მრავალბინიანი საცხოვრებელი კორპუსი ნუცუბიძის ქუჩაზე

ფასადი ღერძებში 6-4

ფასადი ღერძებში ბ-ა

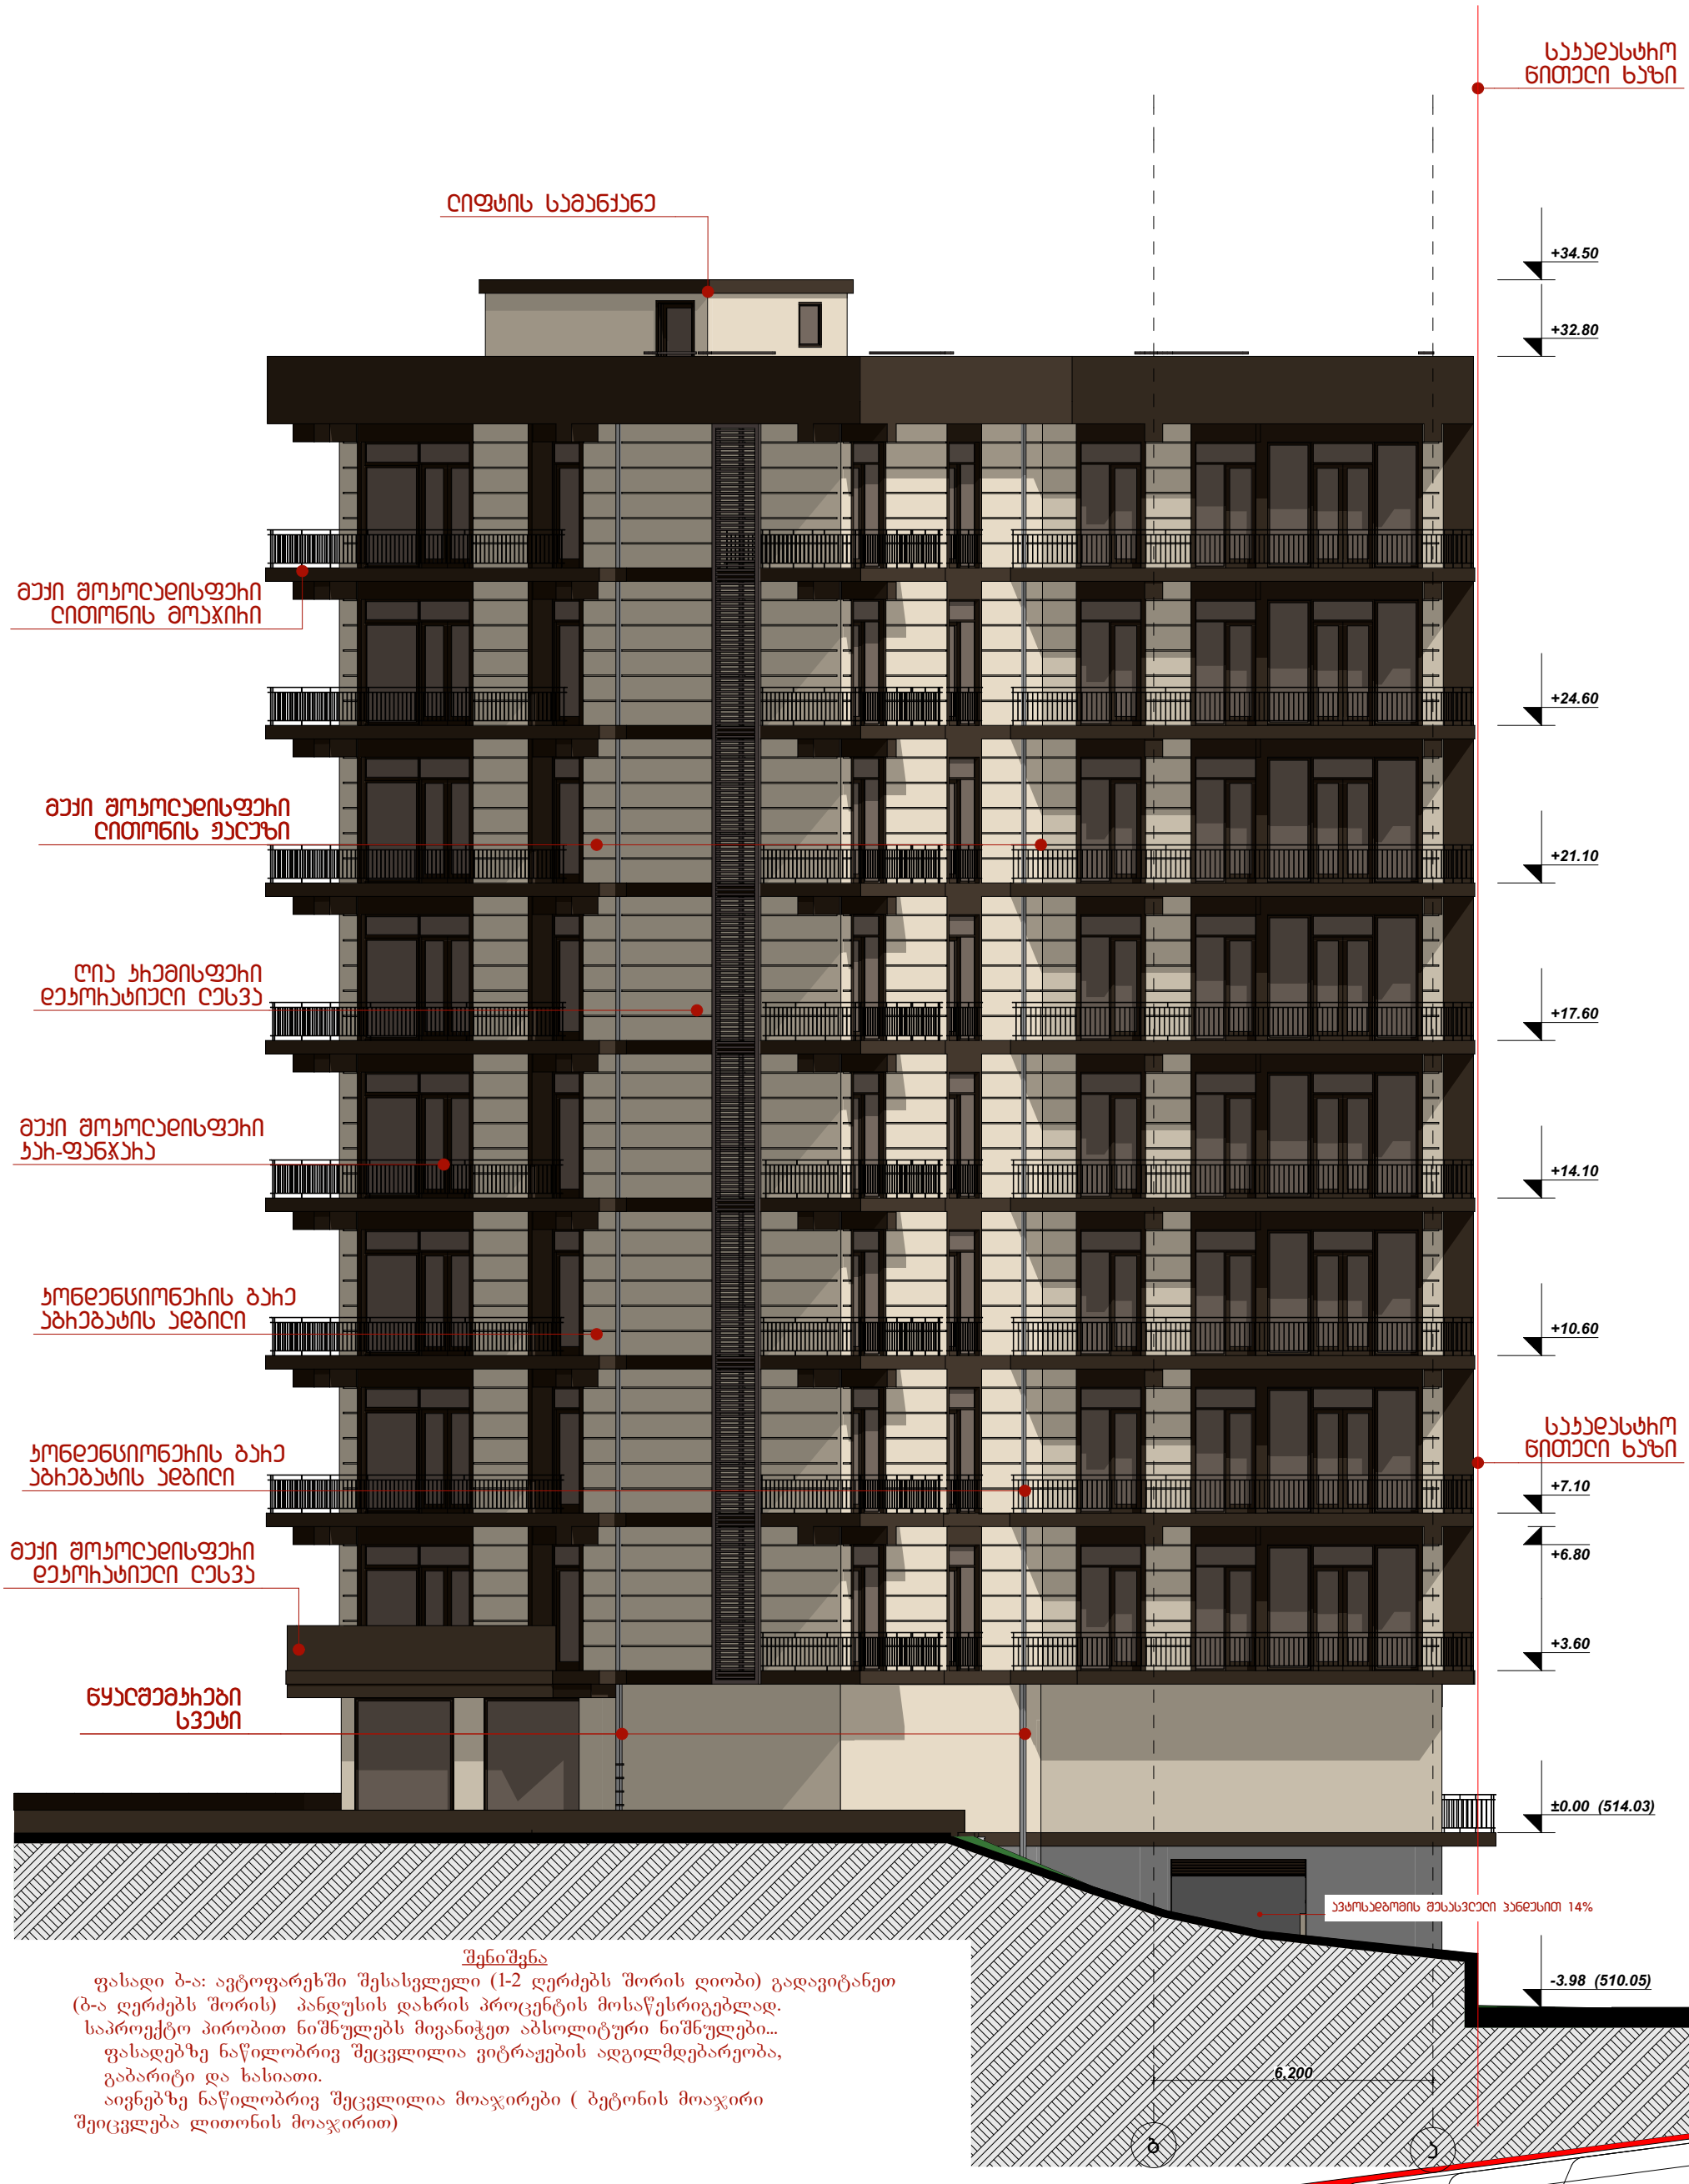
ფასადი ბ-ა: ავტოფარეხში შესასვლელი (1-2 ღერძებს შორის ღიობი) გადავიტანეთ (ბ-ა ღერძებს შორის) პანდუსის დახრის პროცენტის მოსაწესრიგებლად.
საპროექტო პირობით ნიშნულებს მივანიჭეთ აბსოლიტური ნიშნულები...
ფასადებზე ნაწილობრივ შეცვლილია ვიტრაჟების ადგილმდებარეობა, გაბარიტი და ხასიათი.
აივნებზე ნაწილობრივ შეცვლილია მოაჯირები (ბეტონის მოაჯირი შეიცვლება ლითონის მოაჯირით)

ფასადი ღერძებში ზ-ე

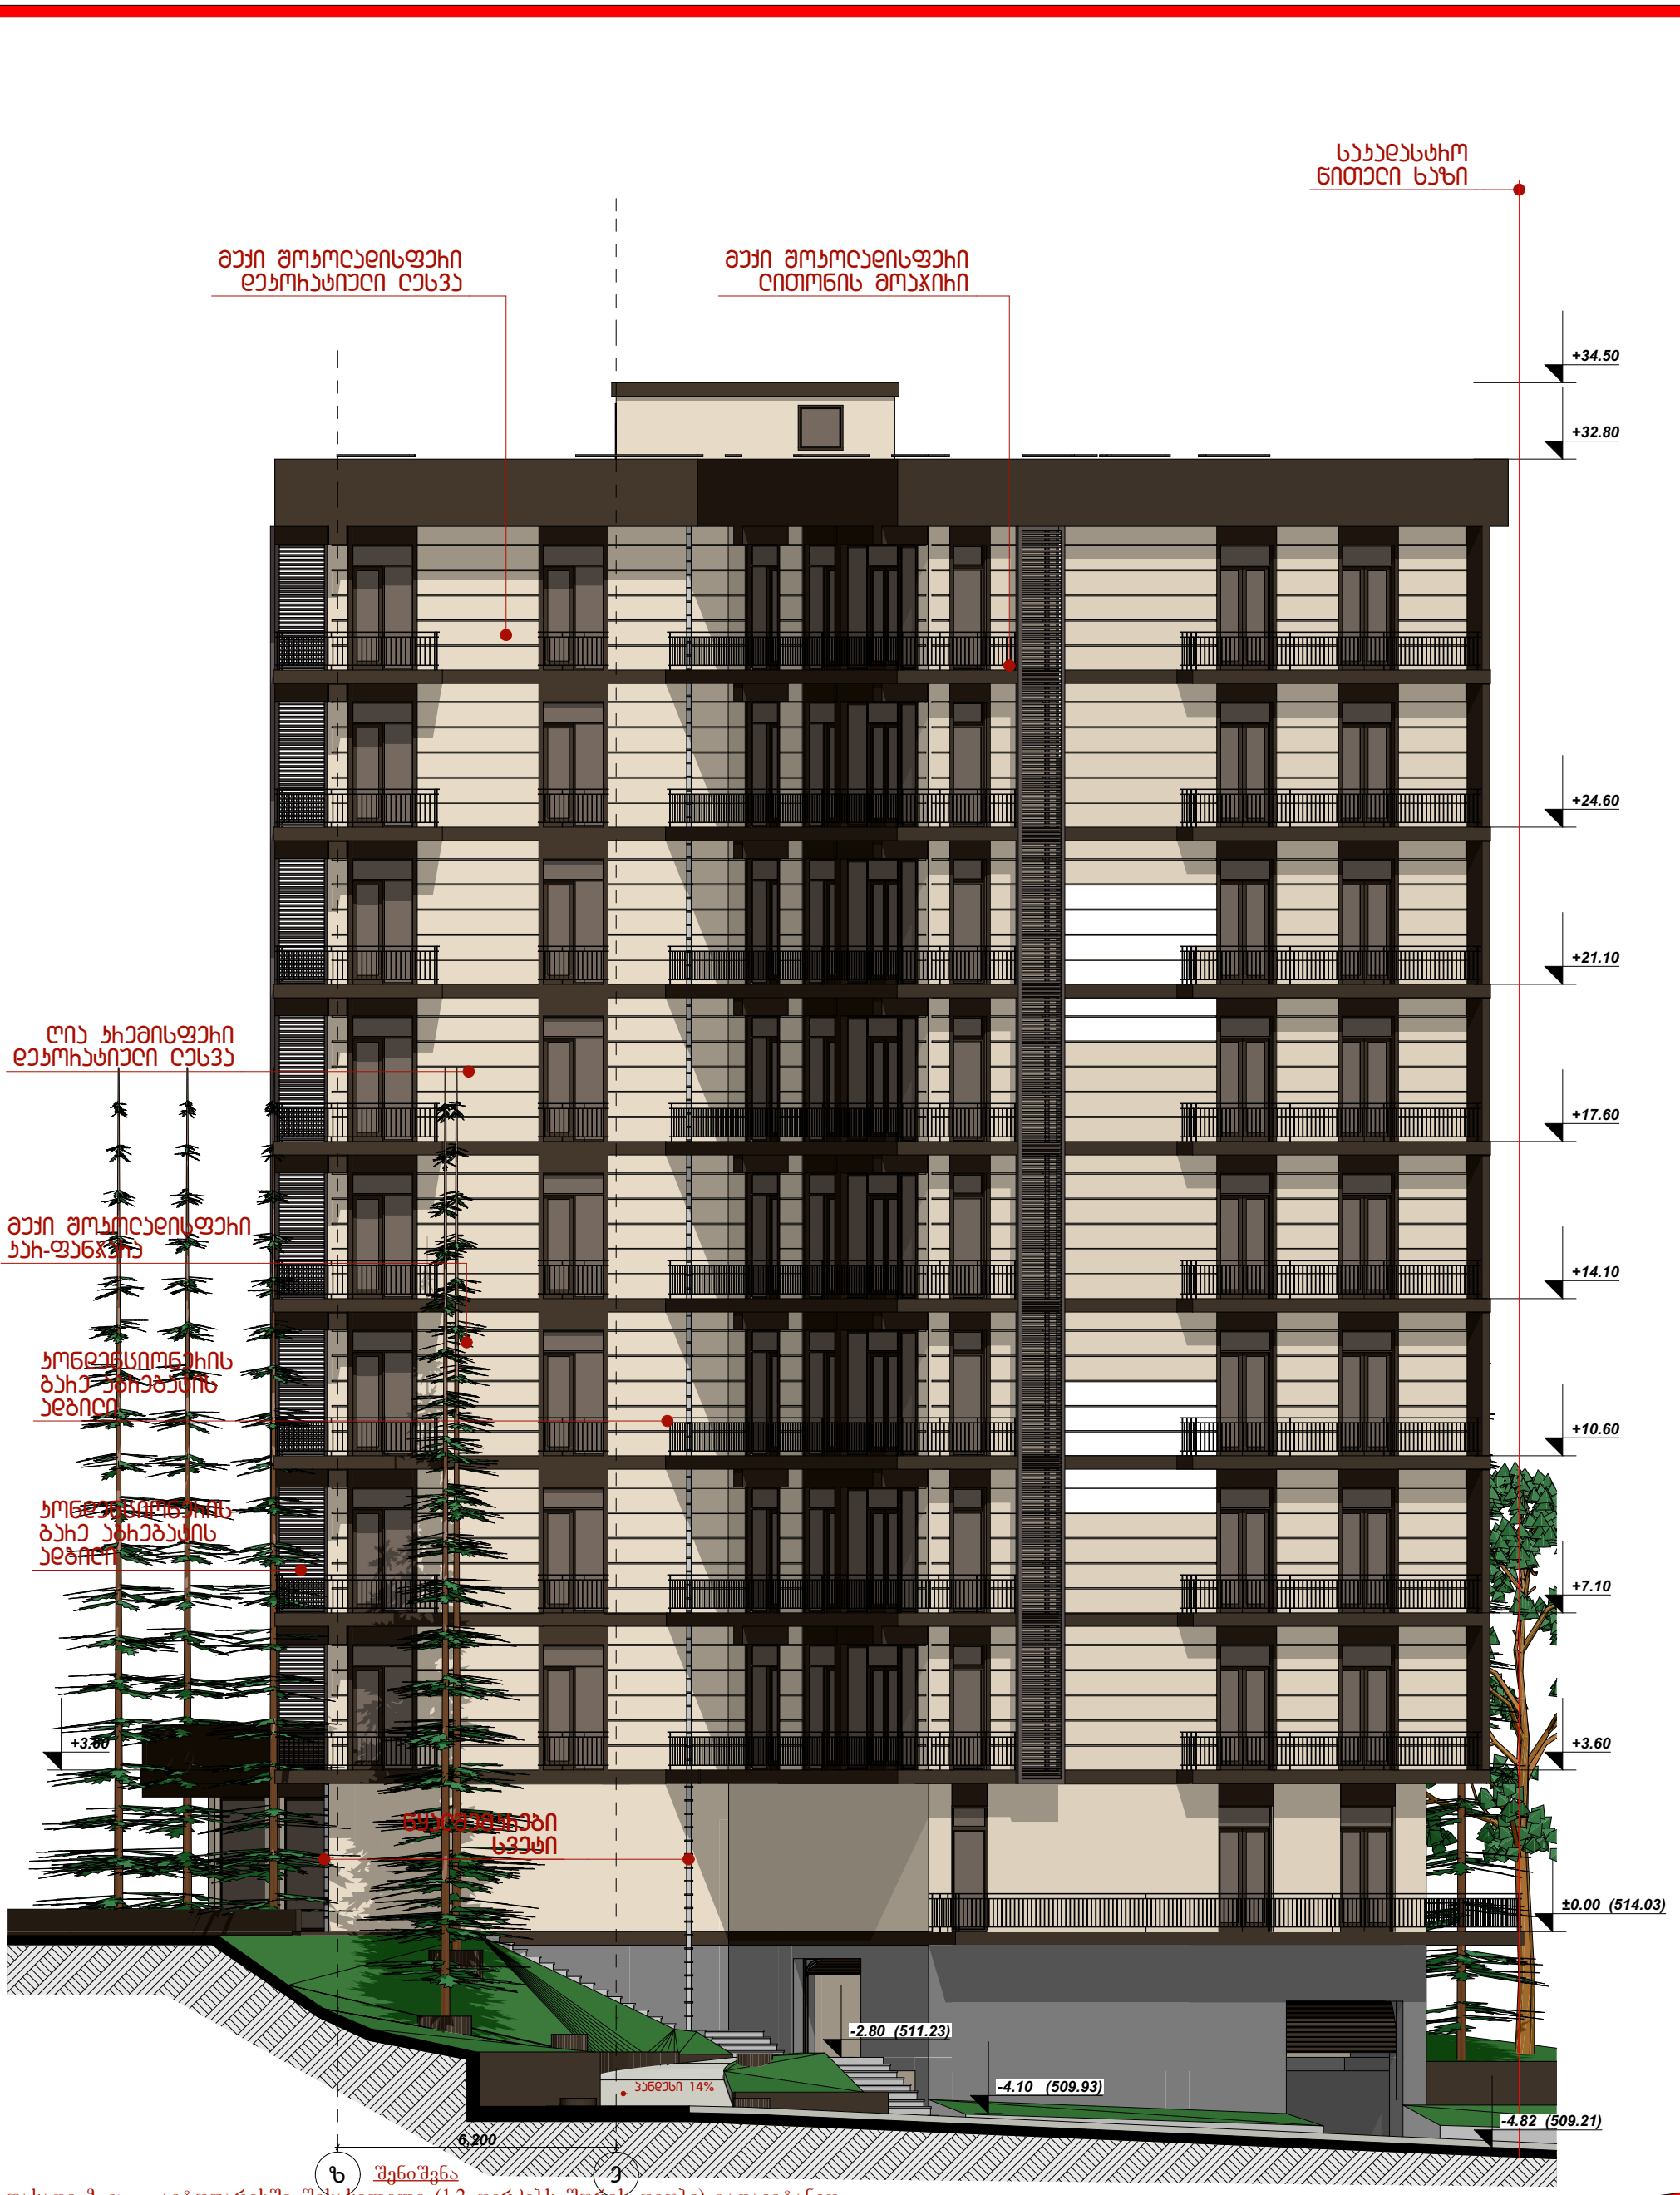
ფასადი ზ-ე: ავტოფარეხში შესასვლელი (1-2 ღერძებს შორის ღიობი) გადავიტანეთ (ბ-ა ღერძებს შორის) პანდუსის დახრის პროცენტის მოსაწესრიგებლად. საპროექტო პირობით ნიშნულებს მივანიჭეთ აბსოლიტური ნიშნულები... ფასადებზე ნაწილობრივ შეცვლილია ვიტრაჟების ადგილმდებარეობა, გაბარიტი და ხასიათი. აივნებზე ნაწილობრივ შეცვლილია მოაჯირები (ბეტონის მოაჯირი შეიცვლება ლითონის მოაჯირით) ზ-ე ფასადზე ე-ე ღერძის მიმდებარედ ვიტრაჟის მაგივრად მოეწყობა კარ მოაჯირით
